Mission régionale d'autorité environnementale
Grand Est

**Avis sur le projet de centrale
photovoltaïque au sol à Chamarandes-Choignes (52) porté
par la société Opale Développement**

n°MRAe 2023APGE12

Nom du pétitionnaire	Opale Développement
Commune	Chamarandes-Choignes
Département	Haute-Marne (52)
Objet de la demande	Demande de permis de construire une centrale photovoltaïque au sol
Date de saisine de l'Autorité environnementale	21/12/22

Figure 2 - plan du projet

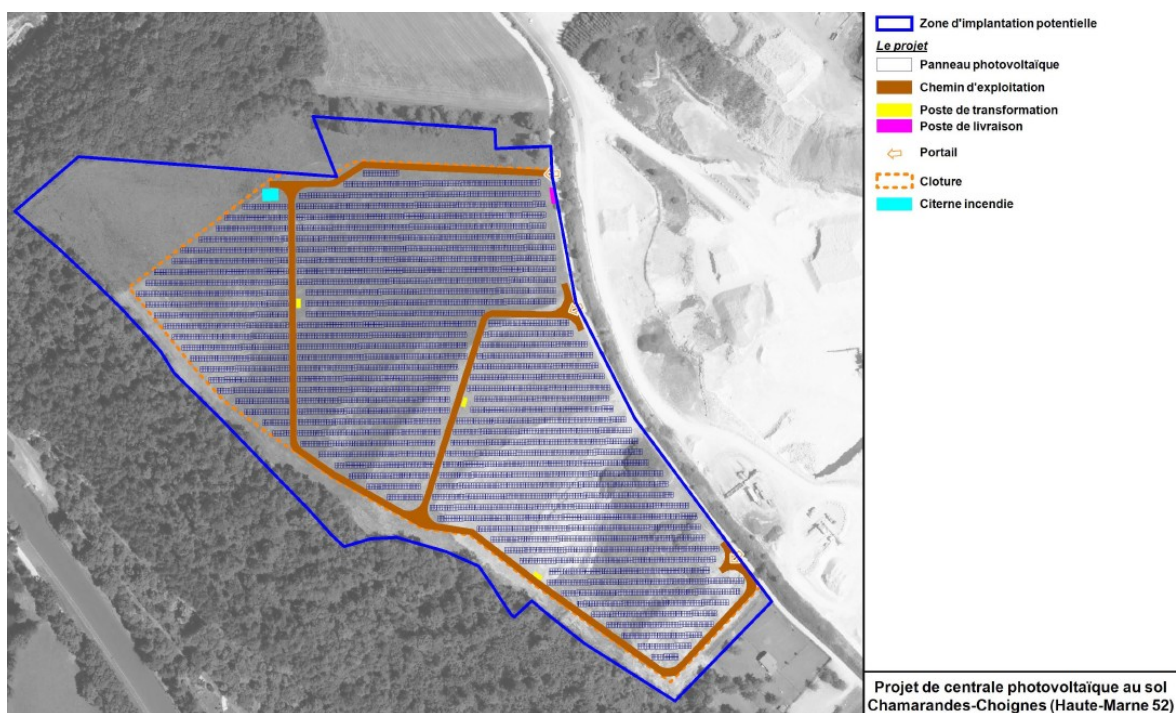
L'Ae note par ailleurs que les fondations des structures supportant les panneaux photovoltaïques seront des pieux battus ou vissés sans que ce choix n'ait encore été effectué.

L'Ae indique que la solution par longrines ou plots béton devrait être étudiée sérieusement, voire privilégiée. En effet, le site est situé au droit de l'aquifère « FRHG310 – Calcaires dogger, entre Armançon et limite de district », aquifère karstique, fortement vulnérable aux pollutions. La solution longrines ou plots béton pourrait être moins invasive que des pieux et mieux préserver la nappe d'eau souterraine de potentielles pollutions.

L'Ae recommande d'établir une analyse comparative des diverses solutions de fondations des structures supports des panneaux photovoltaïques en indiquant la profondeur de la nappe et en prenant en compte les avantages et inconvénients de chaque solution pour le milieu naturel.

Elle recommande de bien examiner les risques pour la nappe au droit de l'aquifère karstique, fortement vulnérable, notamment par une remobilisation par les eaux pluviales ou les eaux d'extinction d'incendie, d'une éventuelle pollution des sols et par le zinc de leur galvanisation.

Figure 3 - cartographie des enjeux de biodiversité

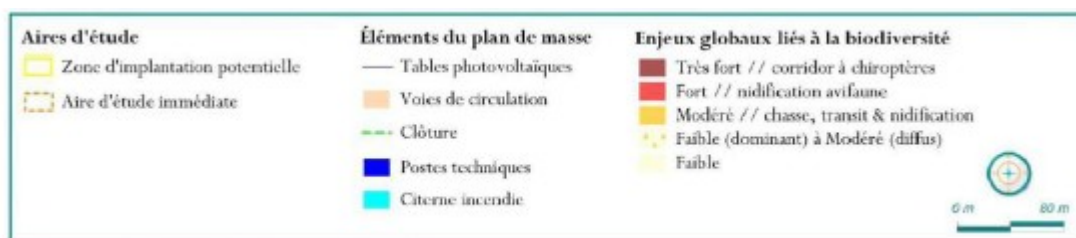
Le site se trouve dans un réservoir de biodiversité des milieux boisés avec objectif de préservation identifié dans le Schéma régional de cohérence écologique (SRCE), annexé au SRADDET Grand Est. Il se trouve également dans un corridor des milieux ouverts qui ne figure pas dans le dossier.

L'Ae recommande de faire figurer dans le dossier la présence sur le site d'un corridor des milieux ouverts, d'évaluer les impacts du projet sur ce corridor et si nécessaire de déterminer les mesures « éviter-réduire-compenser » (ERC) qui peuvent être mises en œuvre.
